Keuringsverslag van een elektrische laagspanning- en zeer lage spanningsinstallatie

NIET CONFORM

Datum keuring: 18/03/2024

Straatnaam	Ontvangersweg
Huisnummer	5
Busnummer	
Postcode	1820
Gemeente	STEENOKKERZEEL
Land	België

Afbeelding schakel- en verdeelbord:

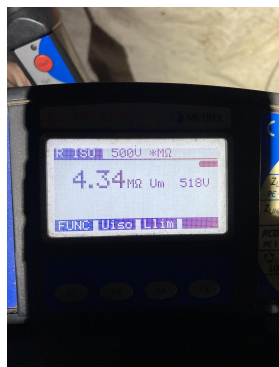
15.01 Het verdeelbord is niet makkelijk toegankelijk. (Boek 1 Onderafdeling 5.3.5.1.C.)

Bepaalde automaten zaten te vast om ze zonder kans op schade eruit te krijgen daarom geen draadsecties en interne verbindingen bekend

15.05 De deur en/of afschermplaat van het schakelbord dient (terug)geplaatst worden. Aanraking van onder spanning staande delen mogelijk. (Boek 1 Afdeling 5.1.4. en 5.3.5.1.A. en 4.2.2.3.)

15.07 Verdeelbord dient vervangen te worden, de beschermingsgraad tegen rechstreekse aanraking is onvoldoende. (Boek 1 Onderafdeling 4.2.2.3.)

15.09 De genaakbare, naakte onder spanning staande delen zijn onvoldoende afgeschermd. (Boek 1 Afdeling 5.1.4. en 4.2.2.3.)

15.10 Niet gebruikte invoeringen van het verdeelbord zijn niet correct of onvoldoende afgedicht. (Boek 1 Afdeling 5.1.4. en 4.2.2.3.)

17.02 De smeltzekeringhouders of houders van kleine vermogensschakelaars met pennen met een sectie kleiner dan 10mm² dienen voorzien te worden van kalibreerelementen. (Boek 1 Onderafdeling 5.3.5.5.A.)

17.07 Smeltzekeringen en vermogensschakelaars ter bescherming van éénzelfde stroombaan moeten dezelfde nominale stroomsterkte hebben. (Boek 1 Onderafdeling 4.4.1.5.)
